**Modulo per la presentazione delle osservazioni per i piani/programmi/progetti sottoposti a procedimenti di valutazione ambientale di competenza statale**

ID: Codice procedura (ID\_VIP/ID\_MATTM):10844

Impianto per la produzione di energia elettrica da fonte eolica, costituito da 6 aerogeneratori della potenza complessiva di 37,2 MW, un sistema di accumulo da 25 MW e relative opere connesse in località "Rempillo" nel comune di Pitigliano (GR).

# TESTO DELLE OSSERVAZIONI

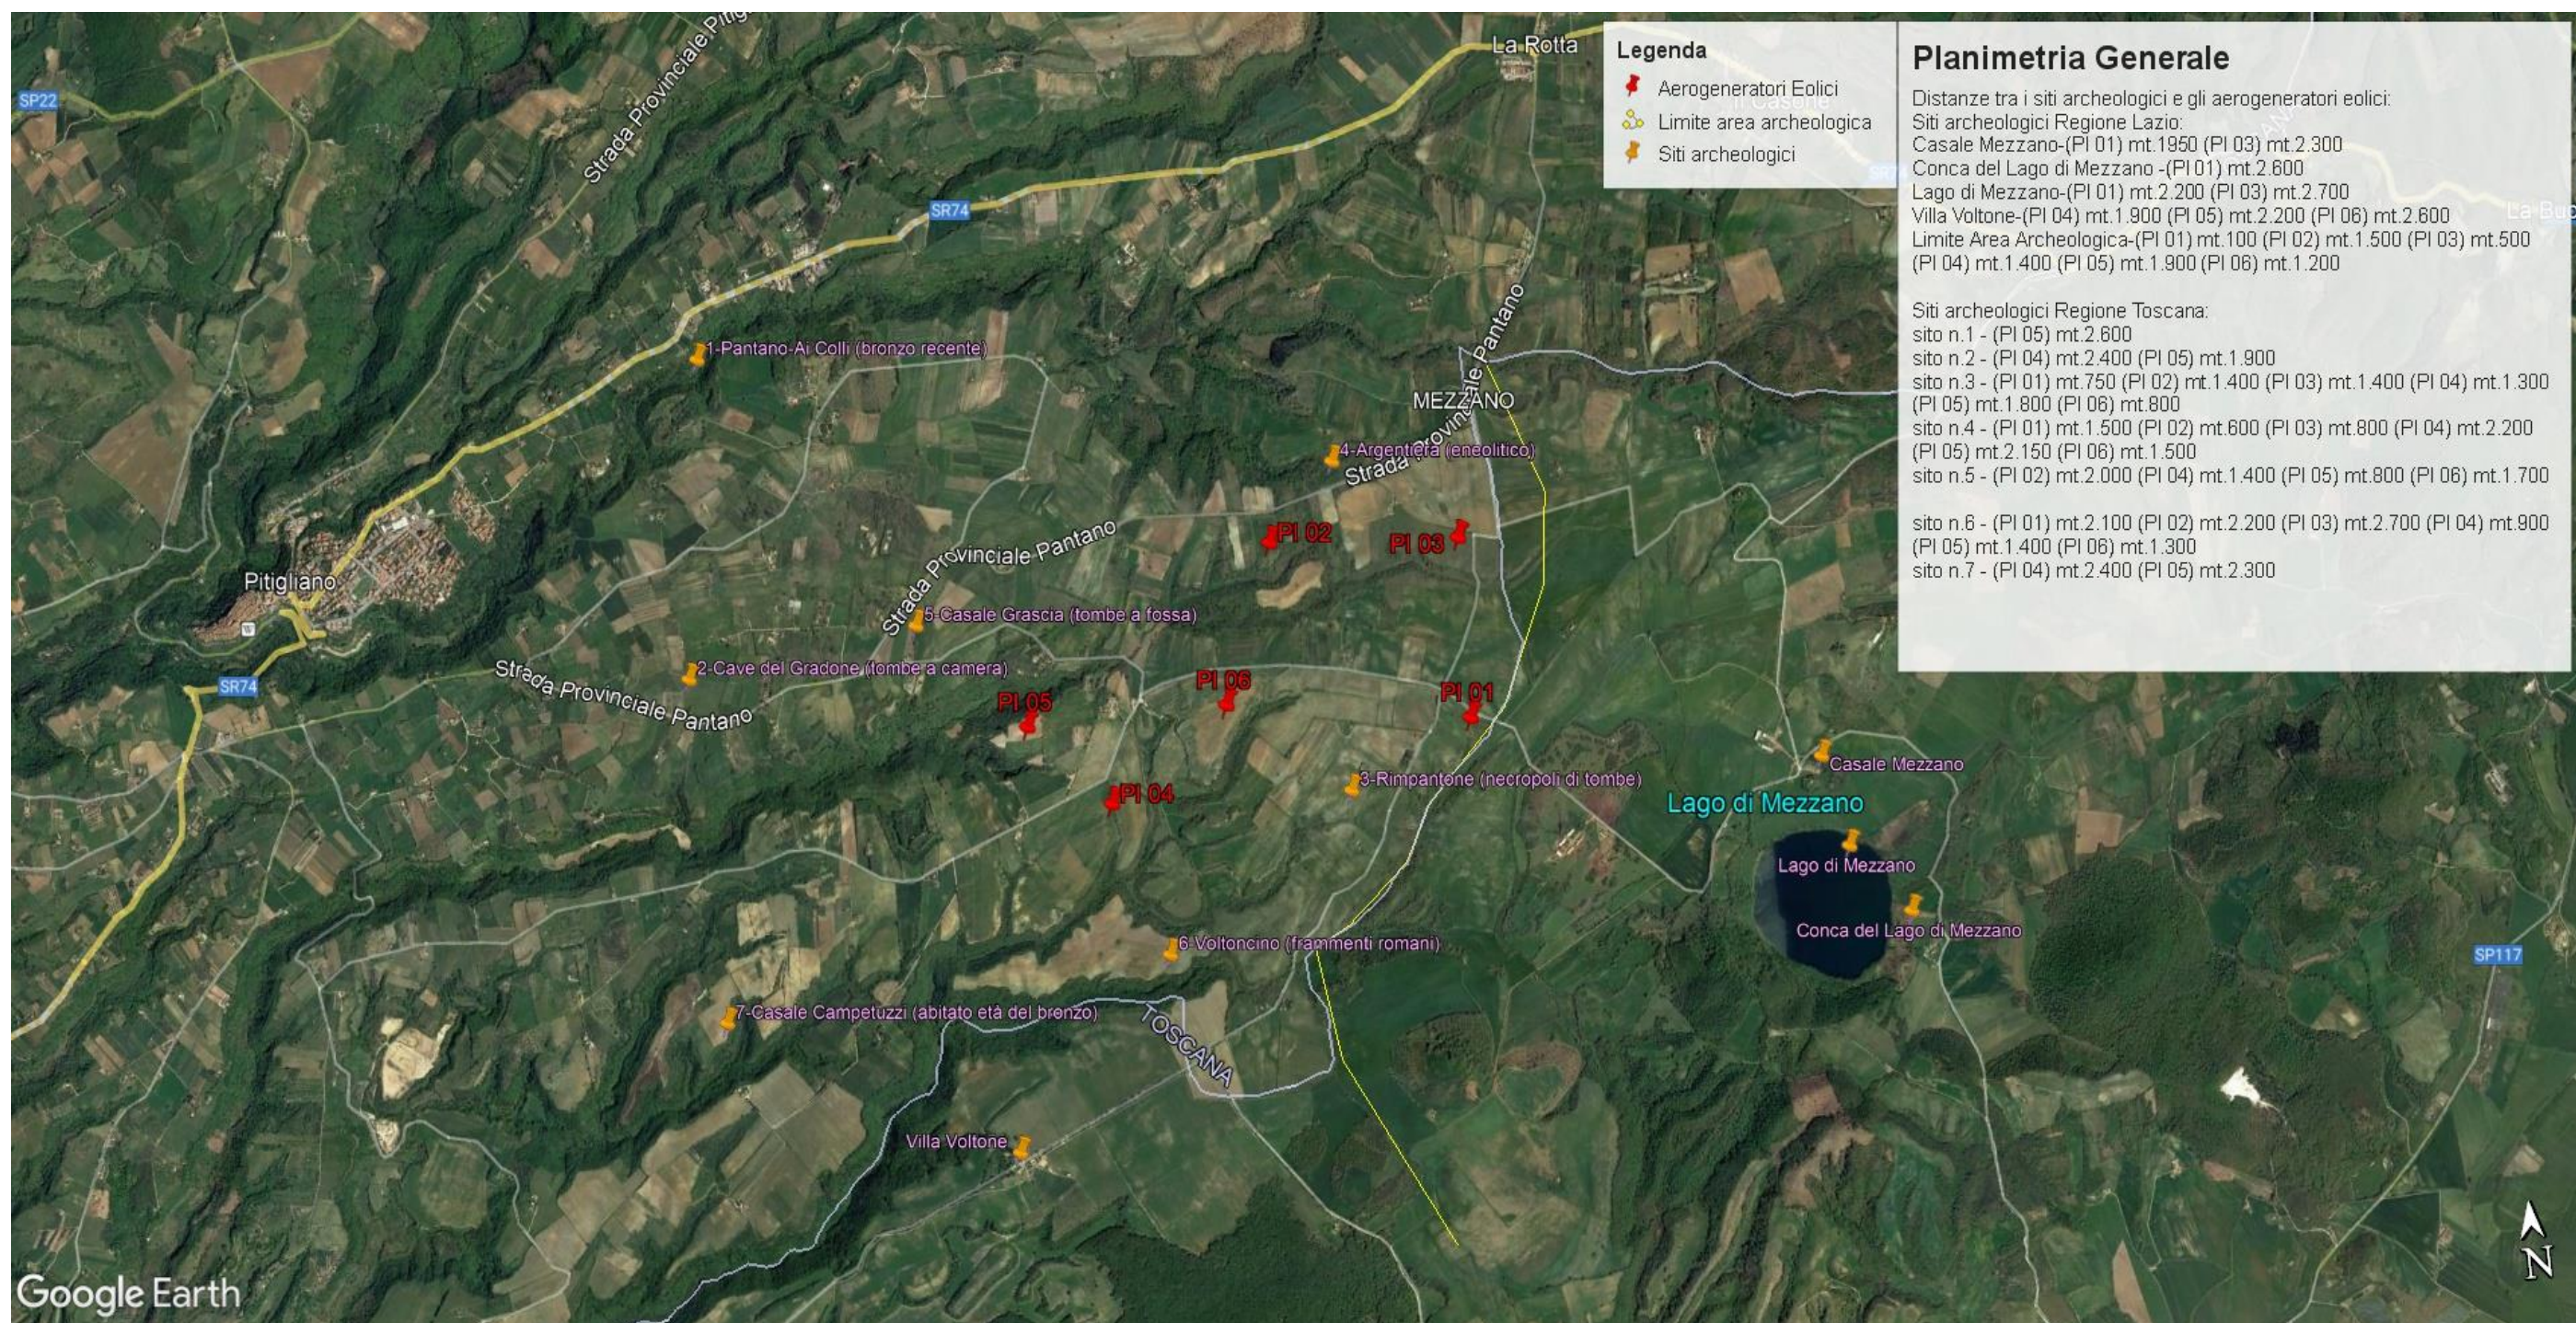
Inoltre, la zona in cui insisterebbe l’impianto eolico industriale Rempillo è compresa nelle fasce di rispetto di 3 km di diversi beni archeologici tutelati dalla parte II del Codice dei Beni Culturali (vedi Allegato, immagine n. 3). Inoltre le pale P04 e P05 ricadono all’interno di un’area archeologica che la Proponente vorrebbe cancellare per il semplice fatto che non è riportata nel documento regionale ma nel documento provinciale come meglio dettagliato nell’Osservazione n. 5. Alla luce di quanto documentato appare chiaro quindi che la collocazione dell’impianto non ha tenuto conto alcuno dei vincoli dell’area nella quale è stato progettato e l’inserimento dell’impianto eolico nel paesaggio e sul territorio non è corretto (Allegato IV delle Linee guida nazionali di cui al D.M dello Sviluppo economico del 10.09.2010).

- h) Le zone di interesse archeologico evidenziate nell'immagine n. 3 a cui si aggiungono anche l'importante abitato protostorico di Sorgenti della Nova e Ruderii del Castello altomedioevale che si trovano a circa 4 km dalle aree in cui è stato progettato l'impianto eolico industriale. Poco più lontano i resti del castello medioevale “Morroneccio”. Nell'area vasta le preziose necropoli eneolitiche (Poggi Alti) ed etrusche di Pitigliano, Sovana e Sorano.

**Immagine n. 4** Situazione di saturazione da impianti FER nella provincia di Viterbo. Non sono riportati gli impianti fotovoltaici e agrivoltaici che hanno inciso per buona parte nel cumulo di impianti FER per superare già nel 2023 gli obiettivi del PNIEC assegnati alla Regione Lazio per il 20230.

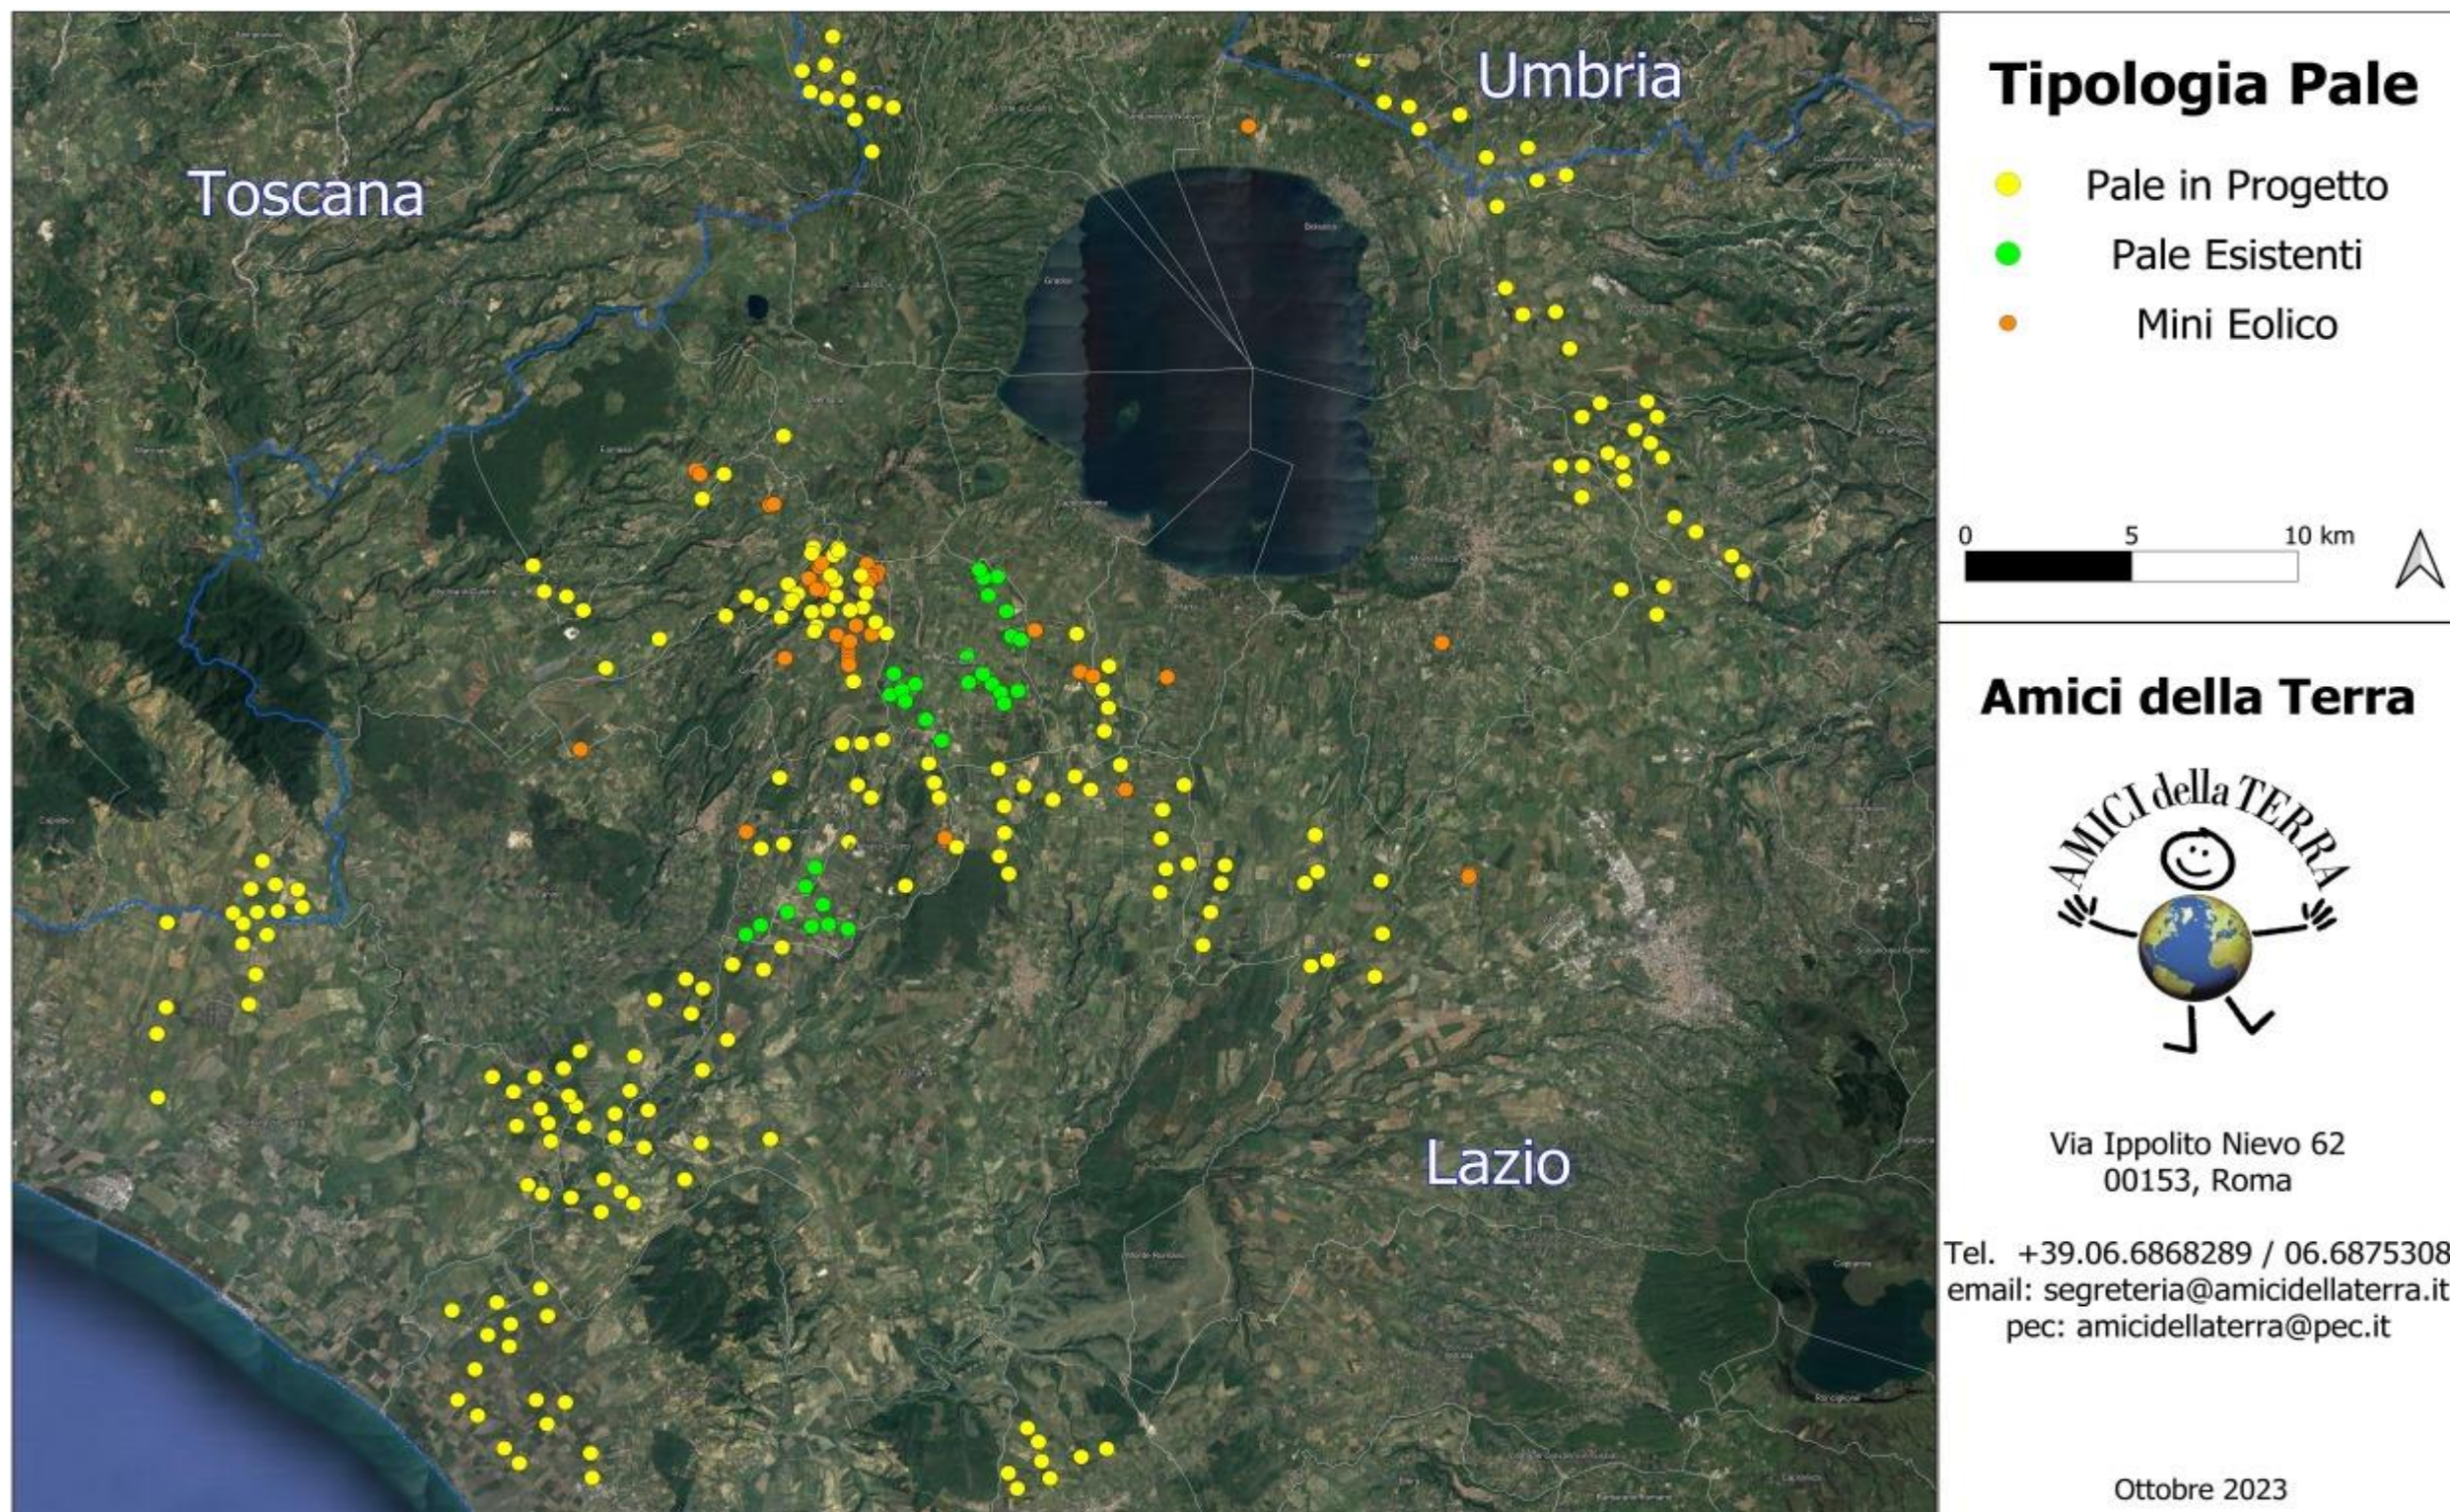
Quindi anche la Regione come Ente deputato dalla normativa nazionale a legiferare sulle aree idonee e non idonee si è espressa riguardo al fatto che abbia assolto ai doveri e alle quote stabilite dal PNIEC e in ambito regionale la provincia di Viterbo è stata quella con il più alto tasso di impianti FER tra tutte e quindi ormai satura ed il cumulo degli impianti FER installati, autorizzati e in progetto rappresenta una elevata criticità per la sostenibilità ambientale di ulteriori eventuali iniziative. L'impianto eolico " Rempillo" pur essendo "esterno al confine provinciale e regionale ma nelle sue immediate vicinanze ( a soli 100 metri i primi due aerogeneratori) oltre ad impattare sul territorio e sulle economie di tre Comuni del Lazio ( Farnese, Valentano e Latera) si trova nelle fasce di rispetto dei Beni di notevole interesse pubblico come si è evidenziate nelle Osservazioni nn. 1 e 2 e crea anche degli impatti negativi anche sui beni naturalistici come verrà dettagliato nell'Osservazione n. 4. Inoltre andrebbe a sommarsi al già enorme cumulo di impianti eolici e fotovoltaici e geotermici che già creano una elevata criticità ambientale nella provincia di Viterbo e interferiscono anche con il territorio toscano come si può vedere dalle immagini nn. 4 e 5 dell'Allegato n. 1.
